改善箇所説明図

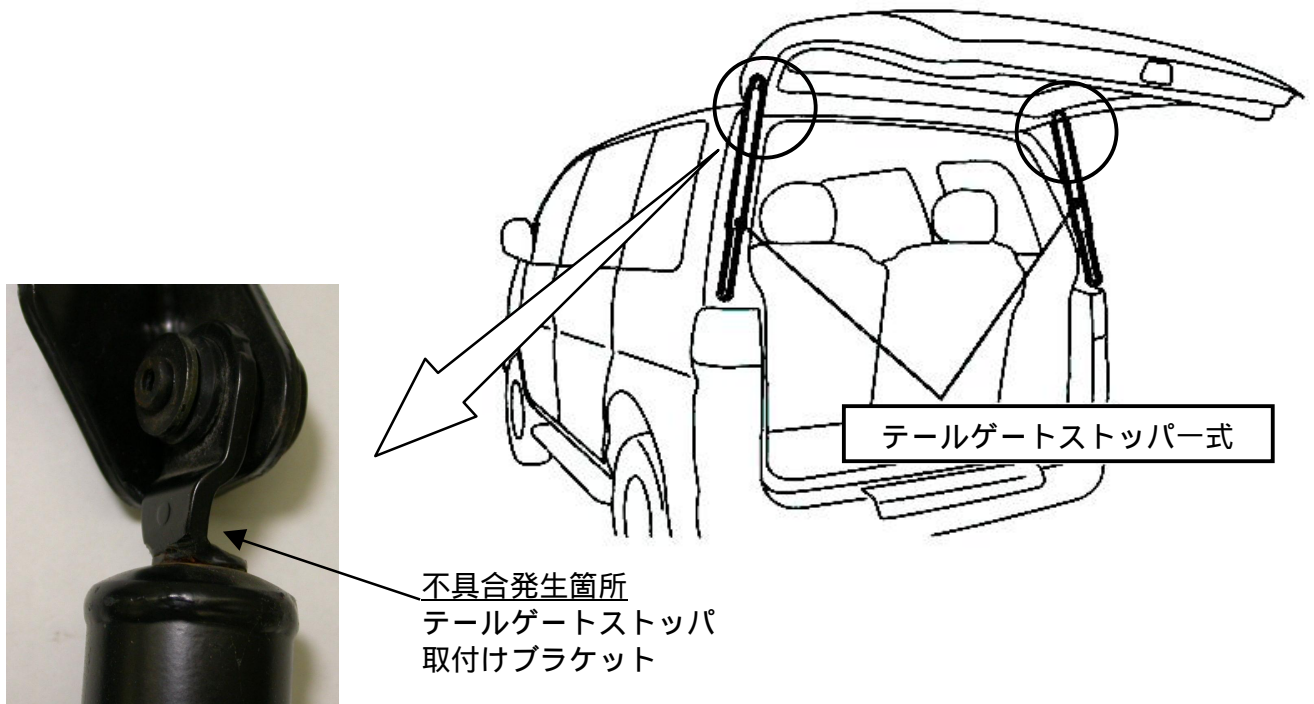
テールゲートストッパのテールゲート側ブラケットの成形方法が不適切なため、局部的に板厚が減少し、強度が不足しているものがある。そのため、走行中の振動およびテールゲート開閉の繰返しの負荷により、当該ブラケット板厚減少部に亀裂が発生し、最悪の場合、ブラケットが破損しストッパが外れ、テールゲートが突然降下するおそれがある。

全車両、テールゲートストッパー式を対策品と交換する。なお、全ての使用者に不具合内容を通知するとともにテールゲート開閉操作時の留意点につき注意喚起を行った上で、対策品への交換作業を実施する。

注： 内は交換部品を示す。

識別：左側テールゲートヒンジ部に白色または黄色のペイントを塗布する。
